Gemeinde Stadl-Predlitz

EINWENDUNGSBEHANDLUNG – BEBAUUNGSPLAN „APART HOTEL TURRACH“

GZ		NR	7
BETREFF	Bebauungsplanung der Gemeinde Stadl-Predlitz Schriftliche Beantwortung der Stellungnahme/Einwendung		
BEZUG	Einwendung vom 09.07.2017

Gestaltungsvorschlag Bereich Kornockbahn - Nordufer

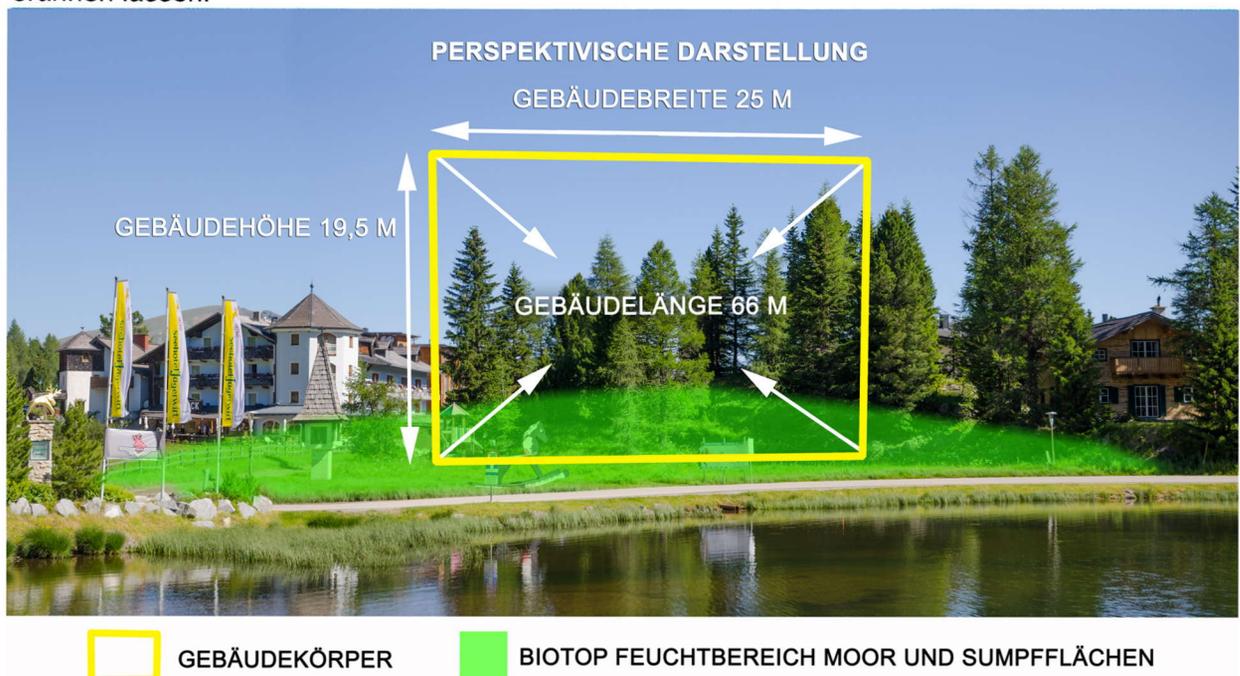
So zeigt beispielsweise der nachstehende Gestaltungsvorschlag für den Bereich Kornock – Nordufer eine Brücke über die Landesstraße, ein Biotop und einen Aussichtspunkt mit einem Abbruch der „Hütte“ im Bereich Ihres Grundstückes. Das in dieser Hinsicht sehr visionäre Leitbild schlägt in diesem Gestaltungsvorschlag schlicht den Abbruch Ihres Bestandsobjektes vor.

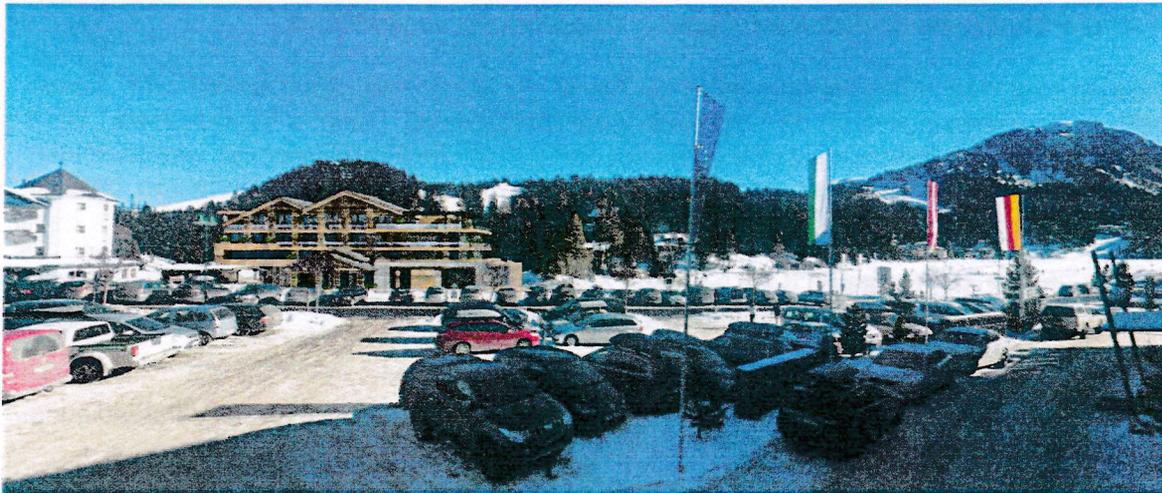
Das dort abgebildete „Panoramafoto“ „des Planungsgebietes“ mit Apparthotel Silbersee und Hotel Kornock zeigen nur unwesentliche, kleine Flächen des tatsächlichen Bauplatzes. Es wird der Eindruck vermittelt, als ob die im Foto dargestellte große Freifläche den Bauplatz darstellen würde! Fotos der hauptsächlichen und für den Bereich so sensiblen Flächen sind allerdings nicht abgebildet. Wir haben eine entsprechende Darstellung (Fotos) von der Seite des Turracher-Sees Blickrichtung Norden beigefügt, welche das Ausmaß des Projektes erahnen lassen.

Das in den Erläuterungen dargestellte Panoramafoto aus östlicher Richtung bildet einen großen Teil des Planungsgebietes ab. Die südliche Teilfläche des Grundstückes 1417/5 der KG Predlitz zum Seeufer ist nicht als Bauland festgelegt, weshalb diese Teilfläche außerhalb des Geltungsbereiches des Bebauungsplanes liegt.

Den Beschlussunterlagen werden zur besseren Nachvollziehbarkeit nachstehende Visualisierungen aus westlicher Richtung beigelegt, die jedoch auch nur eine mögliche bauliche Entwicklung des Planungsgebietes darstellen.
